## Stellungnahme: Die Leistungsfähigkeit von Stuttgart 21 in den relevanten Gutachten bezüglich des VGH-Urteils und der Planfeststellung

Dr. Christoph Engelhardt  
Hüterweg 12c  
85748 Garching  
089 3207317

Garching, 07.06.2012

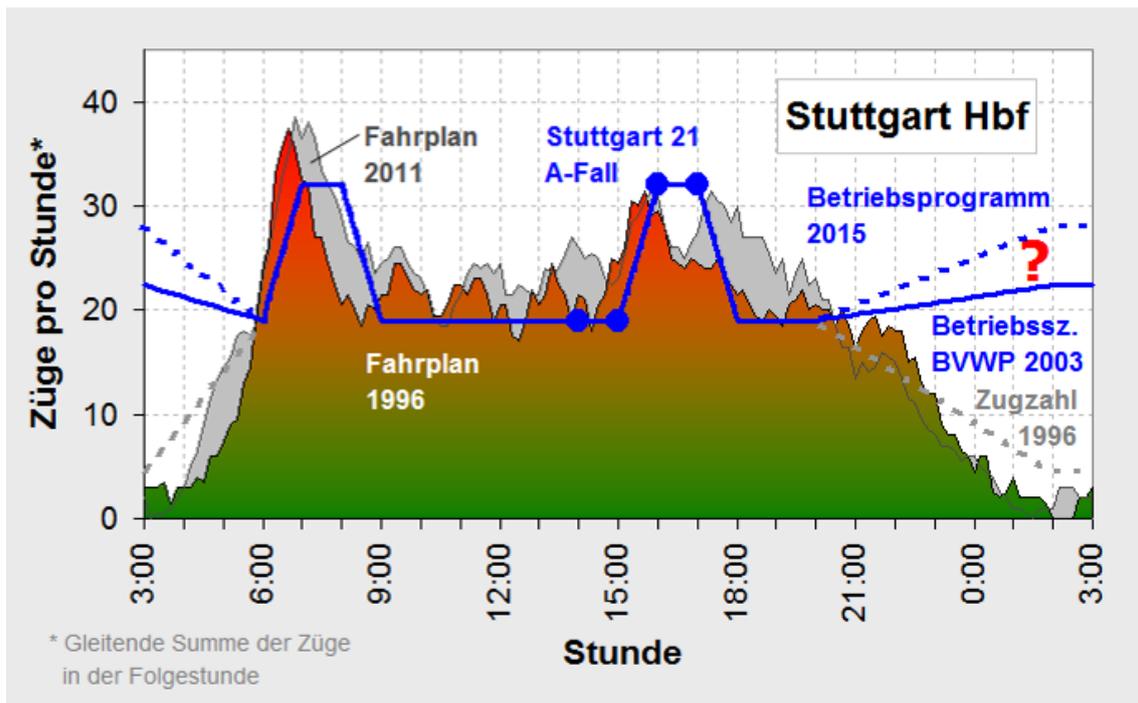
Dies ist nicht zutreffend, wie der Blick auf den Verlauf der Lastkurve des Stuttgarter Hauptbahnhofs in der Praxis zeigt (Abb. 1, S. 6). 1996 fuhren in der morgendlichen Hauptverkehrszeit 37,5 Züge von 6:40 bis 7:40 Uhr und 31,5 Züge nachmittags von 15:40 bis 16:40 Uhr. Die Nachmittagsspitze ist zwar zusätzlich durch die über den Tag aufgelaufenen Verspätungen belastet, die Morgenspitze kann aber durch die reine Zugzahl den Bahnhof an die Kapazitätsgrenze bringen. Die Züge sind hier der geeignete Vergleichsmaßstab, weil sie sämtliche „Fahrten“, d.h. sowohl Ankünfte, Abfahrten als auch Abstellfahrten enthalten.

**Ungenügende Betriebsprogramme.** Zur Illustration des Lastverlaufs in der Praxis wird in Abb. 1 die sogenannte Tagesgangkurve für Stuttgart Hbf nach den Fahrplänen von 2011 und 1996 wiedergegeben. Die Spitzenstunde lag in Stuttgart historisch viele Jahre lang am Nachmittag von 17 bis 18 Uhr. Aktuell und auch schon 1996 erscheint am Morgen eine steile Spitze. Die maximale Stundenbelastung wird 2011 mit 38,5 Zügen von 6:50 bis 7:50 Uhr erreicht. Die Darstellung in 10 Minuten-Schritten macht deutlich, wie abrupt sich die Bahnhofsbelastung mit der Zeit ändern kann und dass sich die Spitzenbelastung nicht an runde Uhrzeiten hält. 1996 erscheint die Morgenspitze zwischen 6:40 und 7:40 Uhr mit damals schon 37,5 Zügen.

Dagegen ist das Verkehrsangebot in Szenario A mit lediglich 32 Zügen in den Stunden der Hauptverkehrszeit jedenfalls keine „wesentliche Erhöhung des Angebotes an Zügen gegenüber dem Istzustand“ (Schwanhäußler 1997 S. 49). Selbst die Nebenverkehrszeit des Szenarios A liegt mit 19 Zügen unter den gut 21 Zügen, die 1996 vom Kopfbahnhof in der Nebenverkehrszeit abgefertigt worden waren (vgl. Tabelle 2 auf S. 27). Die 25,5 Züge pro Stunde für die Zeit von 14 bis 18 Uhr des Szenarios A werden von der Realität des Jahres 1996 im Kopfbahnhof mit 23,4 Zügen pro Stunde nahezu eingestellt.

Im Szenario E, dem Fall „erhöhtes Angebot“, werden die 40 Züge pro Stunde in der Hauptverkehrszeit von dem Fahrplan 2011 schon erreicht: Zu den 38,5 Zügen in der Spitzenstunde von 6:50 bis 7:50 Uhr kommen noch 2 mögliche Sonderzüge, für die in Stunde 7 Spielraum ist (Vierregg-Rössler 2011). Damit wird die in Szenario E im Fall des Ausbaus mit der P-Option zugesagte Leistungssteigerung in „ferner Zukunft“, die 2005 dann für die „nächsten fünfzig Jahre“ hinreichen sollte (VGH Rn. 59), schon heute vom Kopfbahnhof übertroffen.

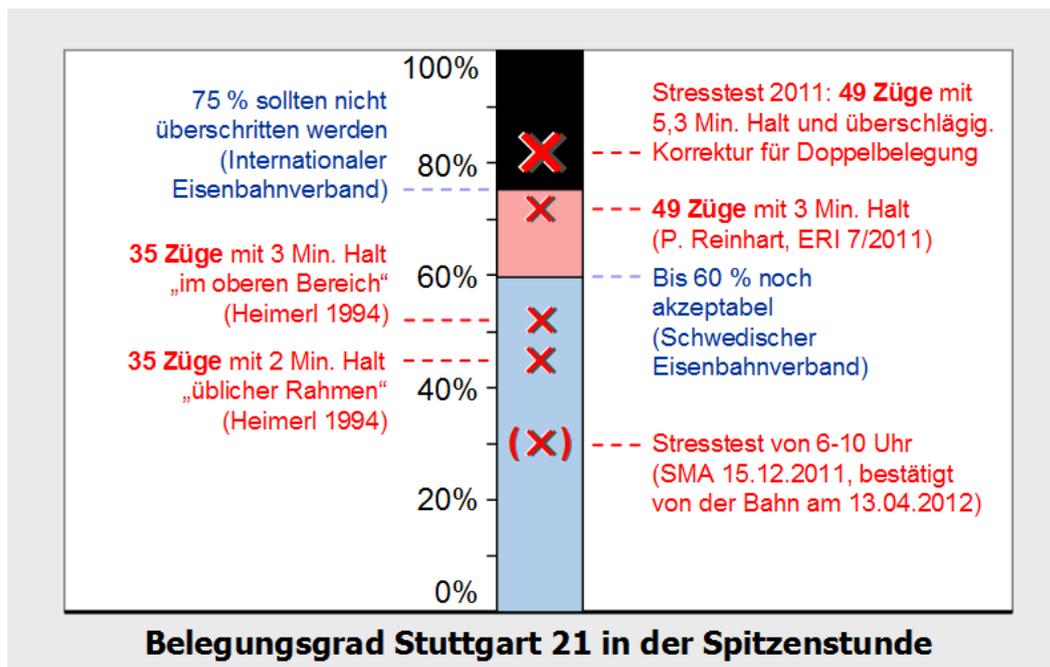
Die mit der mittleren Haltezeit des Stresstests von 5,3 Min. aktualisierte Rechnung von Reinhart, die im Übrigen ganz der Lehre folgt (Pachl S. 142), ergibt einen absolut unfahrbaren Belegungs- grad von 95 %. Eine sehr großzügige Korrektur für die Doppelbelegungen in dem Betriebspro-

gramm, indem jeder als Zweitbelegung haltende Zug nur zur Hälfte berücksichtigt wird, liefert einen Belegungsgrad von 82 %. Eine zwischenzeitliche Berechnung eines Belegungsgrades von 30 % durch SMA,<sup>6</sup> die in ihrer „Größenordnung“ durch die Deutsche Bahn AG bestätigt wird,<sup>7</sup> ist hingegen nicht nachvollziehbar. Es soll angemerkt werden, dass Doppelbelegungen keine virtuelle Verdopplung der Bahnsteiggleise bewirken, sie belasten des Gleisvorfeld voll, erzwingen sehr niedrige Einfahrtgeschwindigkeiten und schränken die Flexibilität im Bahnhof stark ein. Sie sind in der Regel ein Zeichen für einen Bahnhof in Überlastbetrieb und sind insbesondere bei Verspätungen betrieblich herausfordernd, sie werden – so möglich – vermieden.

Anknüpfend an die Betrachtung des Belegungsgrades durch Heimerl muss das Betriebsprogramm des Stresstests mit 49 Zügen und 5,3 Min. mittlerer Haltezeit auf 8 Bahnsteiggleisen als betrieblich nicht umsetzbar angesehen werden.

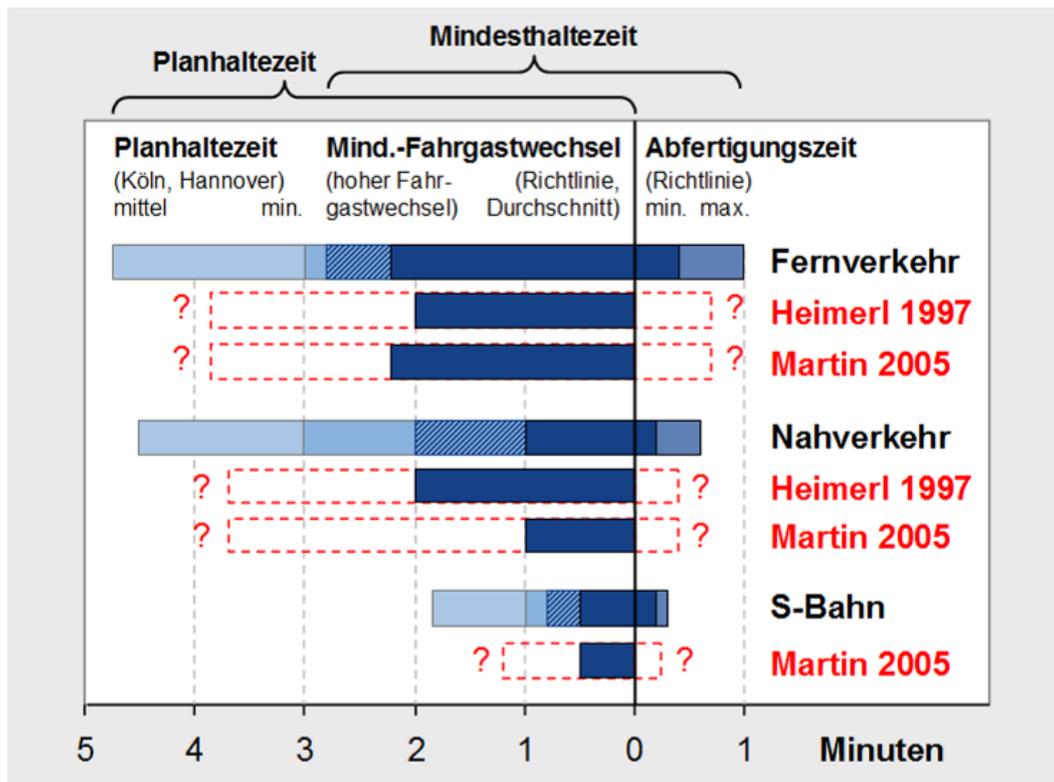
Vorderhand entsprechen die Haltezeiten den Vorgaben der Richtlinie (405.0103 A 02 S. 3) der Deutschen Bahn für die Verkehrszeit. Diese Werte sind jedoch lediglich Empfehlungswerte (Mittelwerte), wenn keine anderen Daten verfügbar sind. Für Stuttgart müsste ein Aufschlag für den hohen Fahrgastwechsel erfolgen. Außerdem fehlt die von der Richtlinie vorgegebene Abfertigungszeit in der Mindesthaltezeit von Martin.

Weiterhin fehlen sämtliche Beiträge die zu einer üblichen Planhaltezeit führen, wie etwa die typischen Haltepufferzeit. D.h. die Annahme von Martin, die Planhaltezeit der Mindesthaltezeit gleichzusetzen ist praxisfern und betrieblich kaum realisierbar. Überlicherweise erhalten Züge bei

der Fahrplangestaltung kleine Haltezeit-Reserven, um die Betriebssicherheit verbessern und vor allem den Verspätungsübertrag bei Zugkreuzungen abzumildern. Martins Ansatz konnte nur in einem kleinen Untersuchungsraum ohne den üblichen Gegeneffekt bleiben. Durch die Wahl dieser kürzest möglichen Haltezeiten bestehen Umsteigemöglichkeiten praktisch ausschließlich zu nachfolgenden Zügen, wobei die Wartezeit bis zur Taktzeit des Anschlusszuges reichen kann.

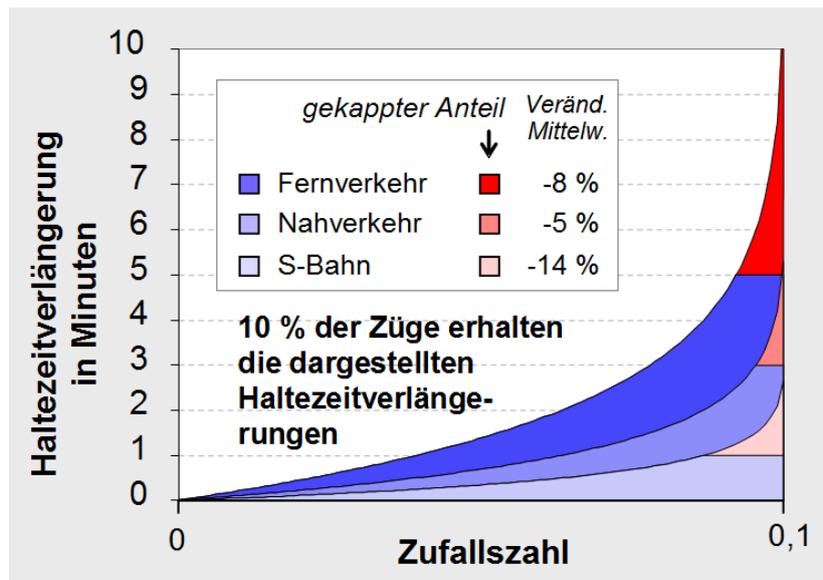
**3. Unrealistische Lastkurve.** Die für den Verspätungsabbau der Spitzenstunde wesentliche Stunde 8 wurde überproportional, um 5 Züge zu viel, entlastet. Noch stärker ins Gewicht fällt, dass entgegen der Vereinbarung im Schlichterspruch die Betriebsqualität nicht in der Spitzen-

stunde ermittelt wurde, sondern durch eine Mittelung über vier Stunden (dabei fallen die ohnehin wenig verspätete Stunde 6 und die überproportional entlastete Stunde 8 ins Gewicht) besonders stark entlastet wurde (zusammen ca. +6 Züge).

**Abb. 9:** Im Stresstest zu Stuttgart 21 wurden regelwidrig 100 % der Bauzuschläge zum Verspätungsabbau genutzt.

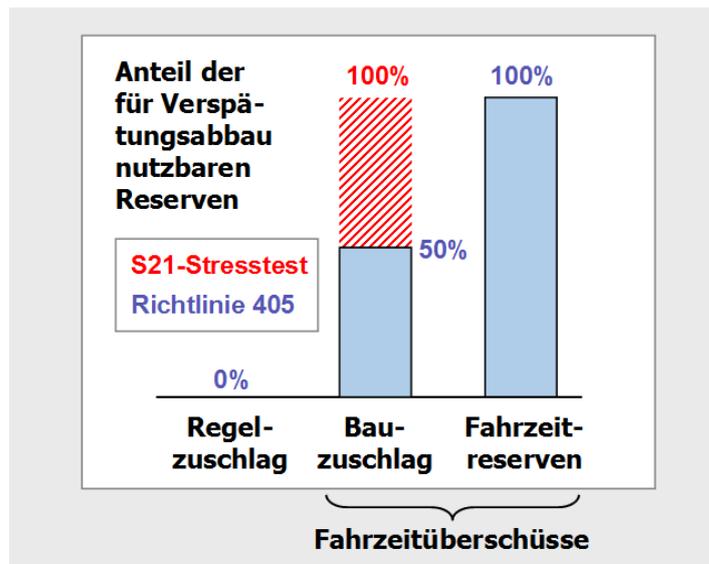
**13. Haltezeitverlängerungen statt Abfahrtzeitverspätungen in RailSys.** Im Stresstest wurden die sogenannten Haltezeitverlängerungen, die zu einem guten Teil auch Verspätungen auf der

Fahrtstrecke abbilden sollen, in der Software RailSys ebenfalls als „Haltezeitverlängerungen“ abgebildet. Dies ist jedoch die falsche Wahl, da für eine zutreffende Abbildung des Vorgangs „Abfahrtszeitverspätungen“ gewählt werden müssten. Durch diese Fehleinstellung wurden die Verspätungen – entgegen jeder Kausalität – zu einem guten Teil schon abgebaut bevor sie überhaupt auf den Zuglauf beaufschlagt werden konnten (ca. +1,5 Züge). Weitere systematische Fehler im Verspätungsaufbau führen dazu, dass sowohl die Streckenverspätungen als auch die Haltezeitverkürzung im Hauptbahnhof untertrieben dargestellt werden, sie erscheinen also ‚harmloser‘ als bei korrekter Ermittlung.

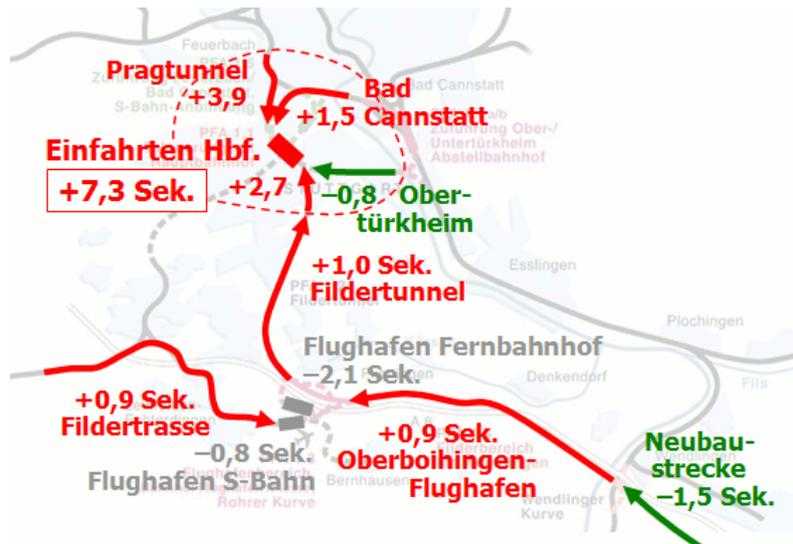
**10. Sensitivitäten.** Im Zuge der Auditierung des Stresstests wurden mehrere „Sensitivitäten“ simuliert, in denen jeweils nur einzelne Parameter auf den realistischeren Wert gesetzt wurden. Die Aussagekraft dieser Sensitivitäten verschwindet, solange sie nicht gegenüber einer Simulation berechnet werden, die den vollständigen Satz an regelkonformen und realitätsnahen Parametern berücksichtigt (Vollsimulation). Vielmehr wurden die Unterschiede zur extrem optimistischen Grundvariante bestimmt. Die Richtlinie kennt diese Sensitivitäten nicht und fordert vielmehr die Vollsimulation für die Bestimmung einer Betriebsqualität.

Insbesondere der **finale Simulationslauf** erbrachte keinen „Nachweis“ der Leistungsfähigkeit, da auch hier vielfach, etwa bezüglich der Fahrzeitüberschüsse, der Betrachtung der Spitzenstunde, der Kappung der Haltezeitverlängerungen, der Lastkurve, der optimistischen Pünktlichkeitswerte etc. pp. von den Anforderungen der Aufgabenstellung (Schlichterspruch) bzw. der grundlegenden Richtlinie oder den Bedingungen an realistische Parameterwahl abgewichen wurde. Allein unter gleichzeitiger Berücksichtigung dieser notwendigen Korrekturen hätte die Simulation einen Nachweis führen können. Die Abschätzung der Fehler lässt erwarten, dass nur eine Zugzahl in der Nähe der 32 Züge pro Stunde in der geforderten Betriebsqualität darstellbar ist, selbst wenn man dabei von der im Schlichterspruch geforderten „guten Betriebsqualität“ auf lediglich „wirtschaftlich optimal“ zurückfällt. Hierzu müsste aber das Einverständnis der Verhandlungspartner in der Faktenschlichtung für diesen Prämissenwechsel vorliegen.

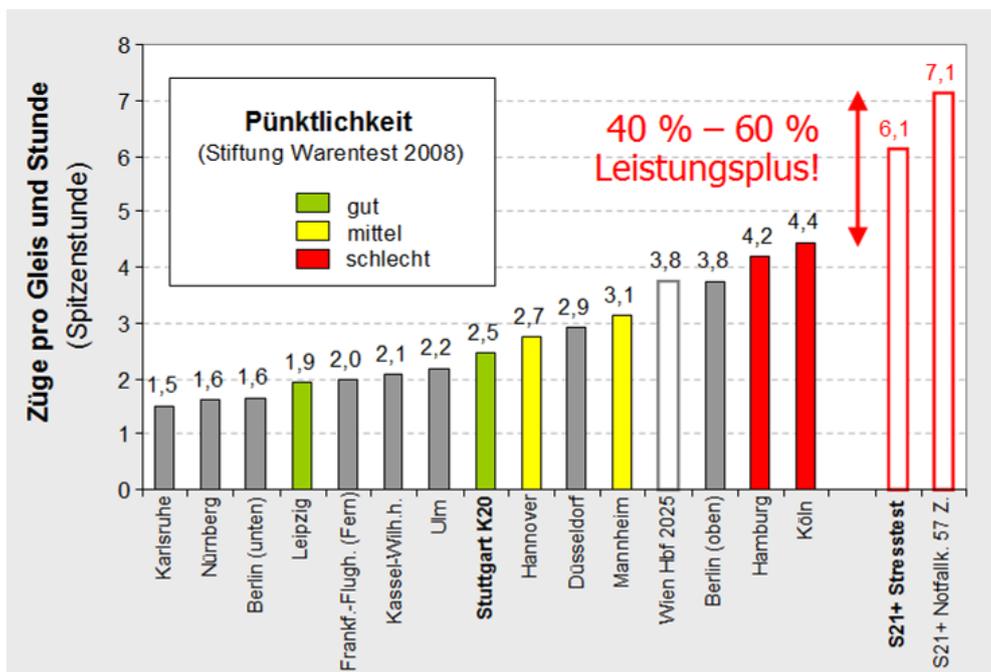
Im Frühjahr 2011 führte der Verfasser eine Vergleichsstudie an deutschen Großbahnhöfen anhand der Bahnsteiggleisbelegungsrate durch (Engelhardt 2011), die der Betrachtung von Schwanhäuser vor dem VGH entsprach (VGH Rn. 59, Schwanhäuser nannte jedoch keine Vergleichsbahnhöfe für die genannte Belegungsrate). Es wird eine erhöhte Verspätungsanfälligkeit bei den Bahnhöfen mit hoher Belastung in Zügen pro Gleis und Stunde beobachtet (Abb. 8).<sup>28</sup> Dieser Vergleich, insbesondere mit den tatsächlich in Deutschland an der Belastungsgrenze

operierenden Bahnhöfen, liefert für einen Bahnhof der Größe und Komplexität von Stuttgart 21 eine nachvollziehbare Kapazität bei vertretbarer Betriebsqualität von rund 32 Zügen pro Stunde.

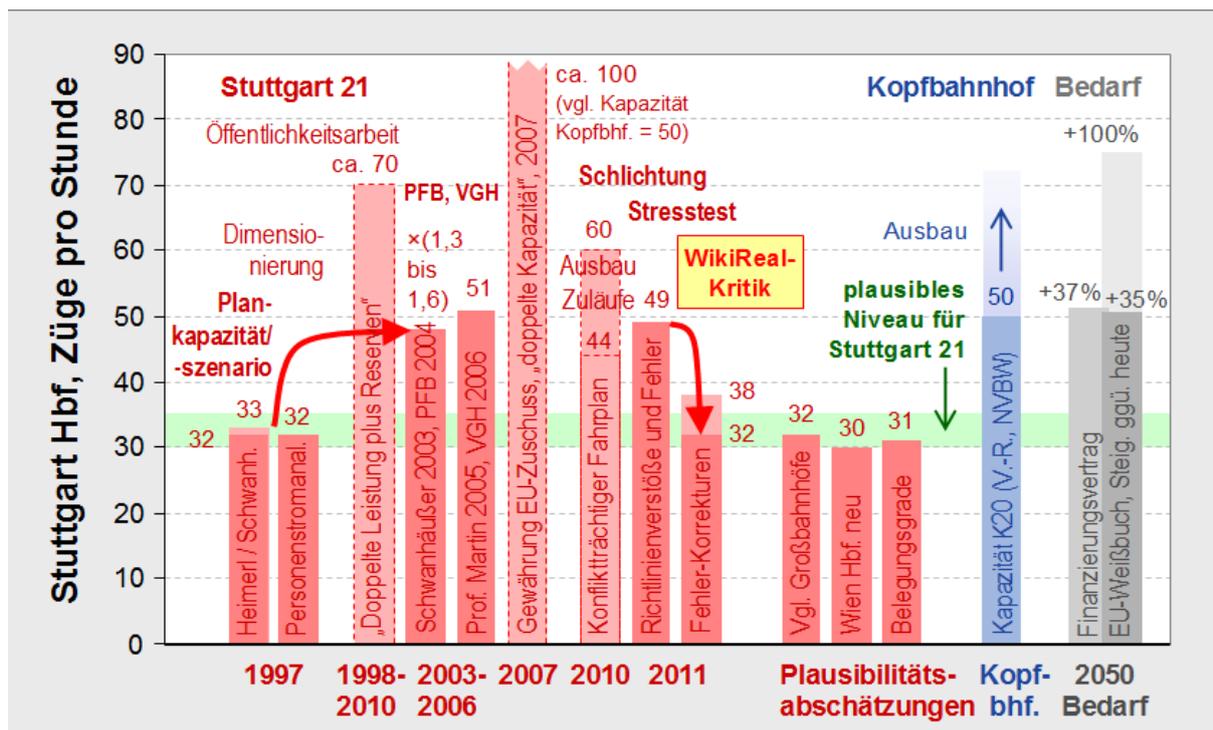
Ausgehend von einer Kapazität von 50 Zügen pro Stunde des Kopfbahnhofs (siehe oben) entspräche das rund 100 Zügen pro Stunde für Stuttgart 21.

**Die Bahn unterstellt lediglich 32 Züge pro Stunde.** Dass die Bahn bei der Konzeption von Stuttgart 21 von 32 Zügen pro Stunde ausging und auch heute immer noch ausgeht, belegen die folgenden Unterlagen:
